高浜発電所の使用済燃料乾式貯蔵施設の設置 に係る発電用原子炉設置変更許可申請書 に対する審査結果

令和 7 年 9 月

申請の概要及び主な審査内容

地盤の変位・変形等による
転倒・衝突

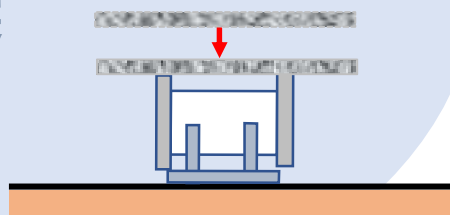
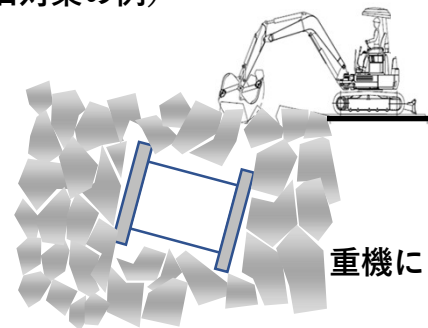
- 転倒・衝突と同時に告示地震力※¹が作用した場合でも、貯蔵用緩衝体が脱落せず、かつ、乾式貯蔵容器に生ずる応力等が型式証明特定兼用キャスクの設計条件を超えないよう貯蔵用緩衝体を設計する。
- 地盤の変位・変形等の不確かさを踏まえ、次の2つの事象が重畳して発生した場合でも、周辺公衆の受ける実効線量が線量限度(年間で1mSv)を超えないよう瓦礫の除去や放水等の応急復旧対策を用意する。

- ① 乾式貯蔵容器が損傷し、かつ、使用済燃料も損傷して、外部に放射線及び放射性物質が漏えいする事象
- ② 格納設備の全ての給排気口が完全に閉塞し、乾式貯蔵容器の除熱が阻害される事象

※1 既許可サイトにおける評価値や国内の観測例を包絡し大きな保守性を有するものとして、告示により全国一律で定められた静的地震力（加速度：水平2,300gal、鉛直1,600gal、速度：水平2m/s、鉛直1.4m/s）

審査方針※²に基づき、地盤の変位・変形等により乾式貯蔵容器の転倒・衝突等が生じた場合でも乾式貯蔵容器の安全機能が損なわれないよう設計する方針であることを確認した。

図 竜巻による波及的影響

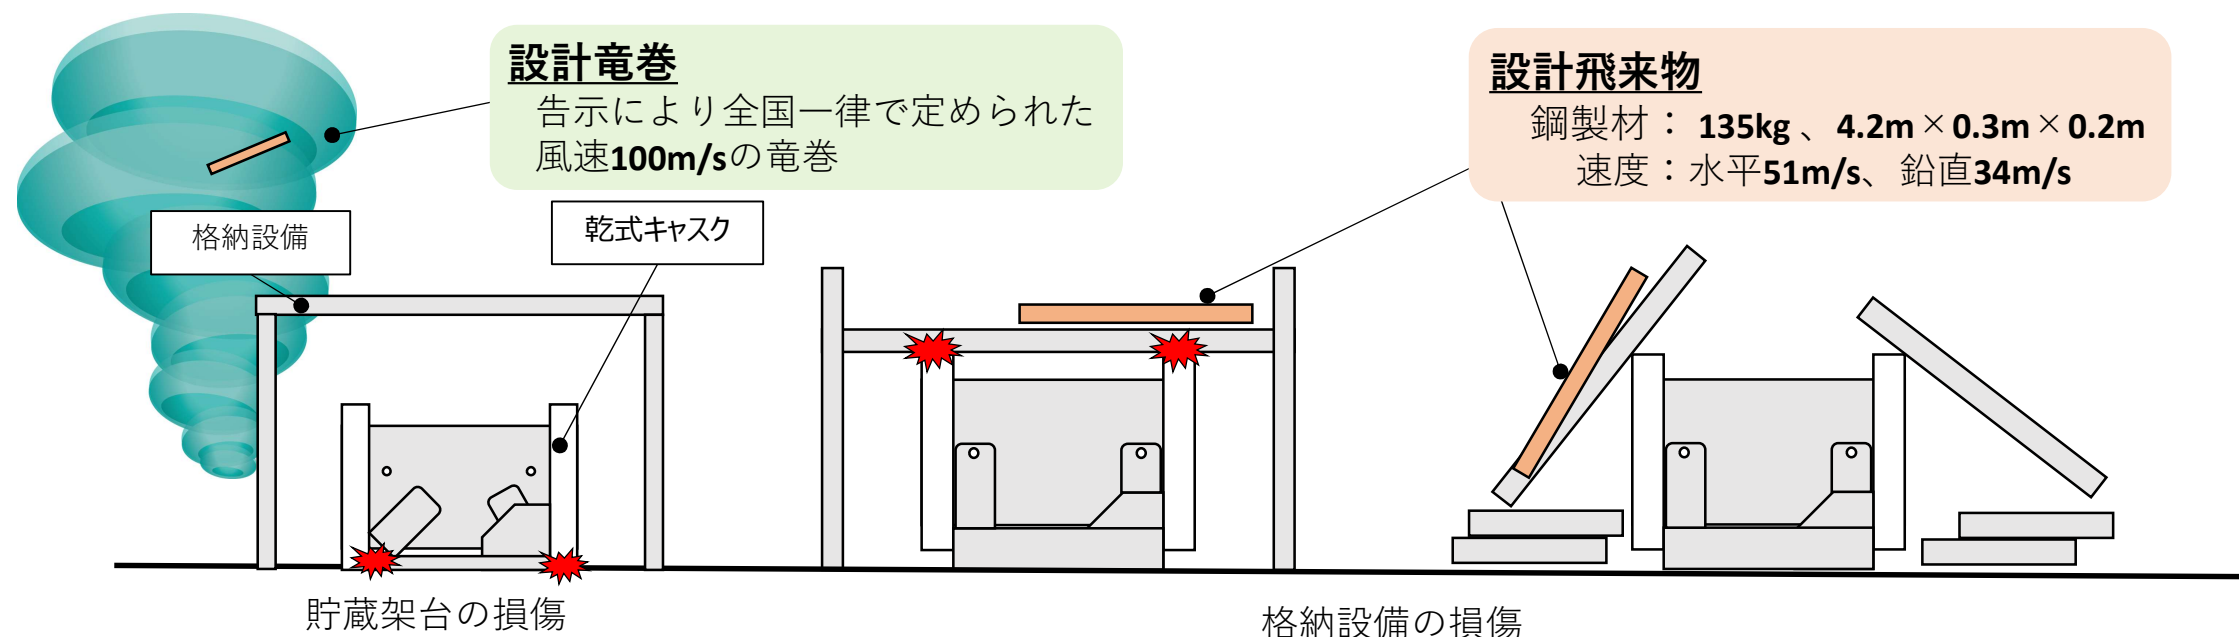
- 竜巻防護施設として乾式貯蔵容器を、波及的影響を及ぼし得る施設として格納設備及び貯蔵架台を選定する。
- 格納設備及び貯蔵架台が倒壊し、落下又は倒壊したコンクリートパネルが設計飛来物とともに衝突した場合でも、乾式貯蔵容器の安全機能を損なうことがないように貯蔵用緩衝体を設計する。
- 設計飛来物の条件が型式証明特定兼用キャスクの設計条件を超えないように、乾式貯蔵容器以外の施設等に対して固縛等の必要な飛来物発生防止対策を講ずる。
- 格納設備のコンクリートパネルは、設計飛来物の衝突による貫通及び裏面剥離を防止し、飛来物とならない設計とする。

乾式貯蔵容器の設計方針が兼用キャスク告示及び竜巻ガイドを踏まえたものであること、告示竜巻による乾式貯蔵容器の損傷を防止するための貯蔵用緩衝体を装着すること、乾式貯蔵容器以外の施設等に対して固縛等の必要な飛来物発生防止対策を講ずること等を確認した。
